Dodatek č. 5

ke smlouvě o provedení stavby č. OLP/2964/2021 "Revitalizace dolního centra Liberce a Parkovací dům II."

OZNÁMENÍ ZMĚNY NPO/NPŽP		číslo OZ:			
Zhotovitel:	Společnost Metrostav DIZ + OHLA ŽS pro Revitalizaci dolního centra Liberce a Parkovací dům II.				
Investor:	Liberecký kraj	Datum: 7.9.2023			
Název akce: Revitalizace dolního centra Liberce a Parkovací dům II.					
Revitalizace dolního centra Liberce - vegetační střecha na parkovacím domě číslo projektu <u>5211000229</u>					
Způsob odeslání / předání datum:		poštou <input type="checkbox"/>	e-mailem <input type="checkbox"/>	faxem <input type="checkbox"/>	osobně <input type="checkbox"/>
Odkazy na	specifikaci:				
	na výkresy:				
	na rozpočtové podklady:				
	na jinou část smlouvy:				
Předmět změny:					
Práce a dodávky nad rámec Smlouvy o provedení stavby č. OLP/2964/2021 uvedené v rozpočtu prací ke Změnovému listu č. 5, zpracovaného zhotovitelem ze dne 07.09.2023.					
V průběhu provádění stavby vyvstala potřeba spočívající ve změně závazku ze smlouvy, která spočívala v provedení víceprací. Změna závazku není podstatnou změnou smlouvy a je sjednána v souladu s §222 odst. 7 zákona č. 134/2016 Sb. o zadávání veřej

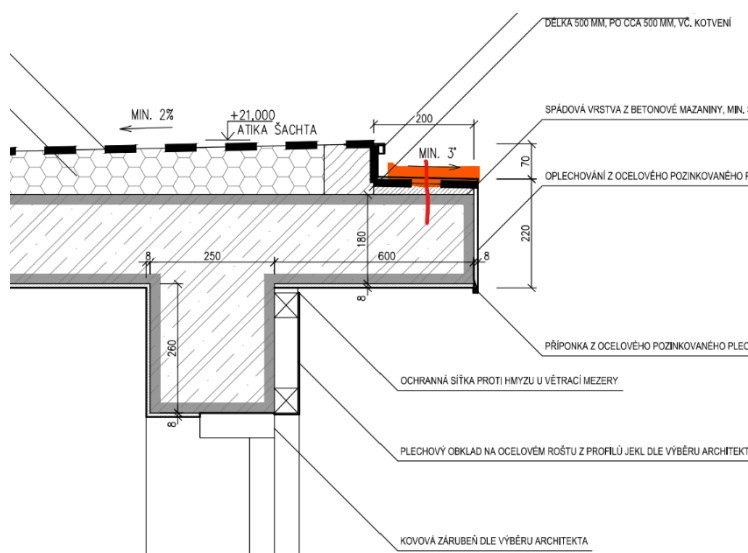
5.01 SO 701 Střešní folie					
Odůvodnění a popis změny					
V rámci realizace stavebních prací došlo k návrhu záměny technologické části řešení střešní folie za lepší a cenově stejné řešení formou nově navržené střešní folie typu Firestone RubberGard™ EPDM tl. 1,14 mm.					
Původně navržené řešení - střešní folie a technologicky nezbytná separační vrstva geotextilie dle projektové dokumentace pro provedení stavby – rušené materiály:					
28343.12	fólie hydroizolační střešní mPVC určená ke stabilizaci přitížením a do vegetačních střech tl 1,5mm, odolná proti prorůstání kořenek vč. systémových prvků, lemování, oplechování a lišt				
28343.14	hydroizolační fólie z mPVC, volně položená, horkovzdušně svařovaná, tl. 1,5 mm, odolná proti UV záření vč. systémových prvků, lemování, oplechování a lišt				
69311068	geotextilie netkaná separační, ochranná, filtrační, drenážní PP 300g/m2				
Střešní folie navrhovaná: <i>Firestone RubberGard™ EPDM tl. 1,14mm bez nutnosti použití geotextilie jako separační vrstvy</i>

U nově navrženého systému Firestone RubberGARD EPDM se jedná o povlakovou hydroizolační membránu ze syntetické pryže, vyrobené ze směsi etylen-propylen-dien-monomeru, technických sazí, záměsových olejů, speciálních přísad a vulkanizačních činidel.

Její nejzásadnější výhodou je několikanásobně delší životnost oproti PVC fóliím. Minimální životnost EPDM je minimálně 50 let. Střešní systém Firestone RubberGARD EPDM má certifikát vůči prorůstání kořínků. Svazem zakládání a údržby zeleně je střešní hydroizolace EPDM doporučována jako nejvhodnější pro použití u zelených střech.

Rozdílem oproti povlakovým krytinám typu PVC a asfaltových pásů je ten, že je možné vyrobit velkoformátové plachty o rozměru až 15,25m x 30,5m, tzn. rapidní snížení jednotlivých spojů v ploše. V případě jednoduchých půdorysů nemusí být v ploše spoj žádný.

Největší „problém“ původně navržených PVC folií je obsah plastifikátorů (změkčovadel) ve směsi, které nejsou chemicky vázány a téměř okamžitě po samotné výrobě začíná jejich migrace. To má za následek postupné křehnutí tohoto materiálu a následné defekty. Plastifikátory jsou ve směsích jednotlivých výrobců obsaženy vždy. Jejich migrace probíhá v jakémkoliv prostředí (kromě vakua), takže i když je PVC fólie pokryta jakoukoliv vrstvou, která snižuje UV namáhání dané PVC fólie, plastifikátory migrují stále. Po 10 letech je u mPVC cca 30% úbytek materiálu. Proto mají dnešní PVC fólie životnost 10-15 let.

DETAIL Č. 8 U prahu servisního vstupu na zelenou střechu

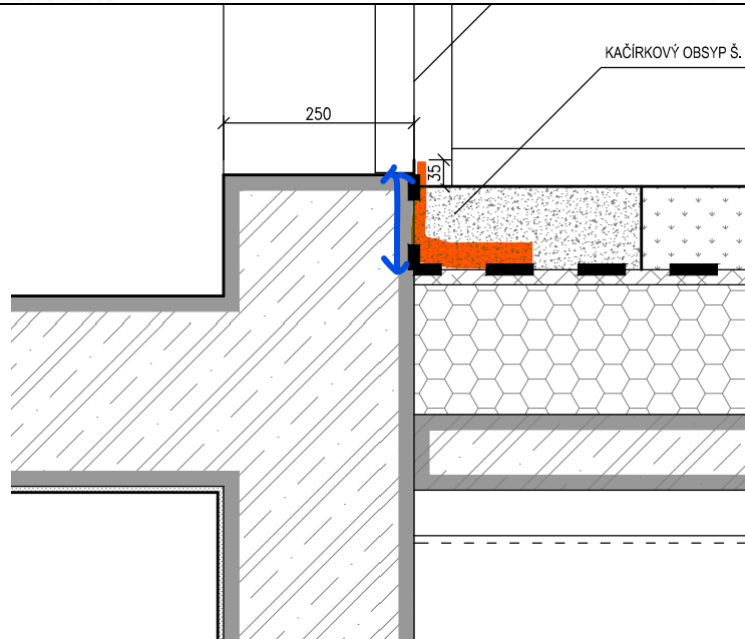
DETAIL Č. 9 Nadpraží u servisního vstupu na zelenou střechu

Hydroizolace bude ukončena v půli betonového přesahu a přelepena ukončovací pánskou flashing 12 cm širokým. 6cm na pásce – 6 cm na betonové mazanině

Minimální vytažení na železobetonový sokl je 6 cm. Dle skutečnosti na stavbě bude přelepeno přes vnitřní roh nebo bude ukončeno na svislé stěně.

DETAIL Č. 3 U průvlaku HEB u hlavní střechy nad rampou

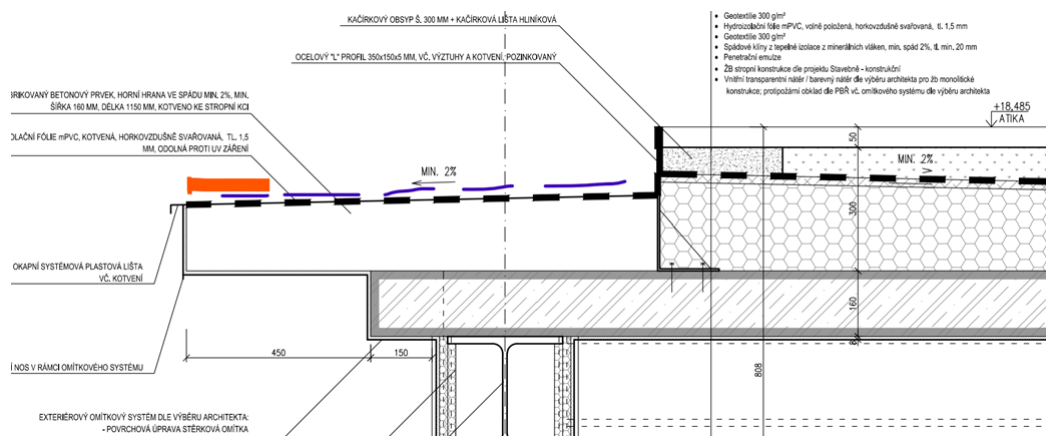
Nalepení hydroizolace EPDM na betonový povrch – barva černá.

EPDM membrána bude ustřižena cca v 1/2 okapnice a přelepena flashingem.
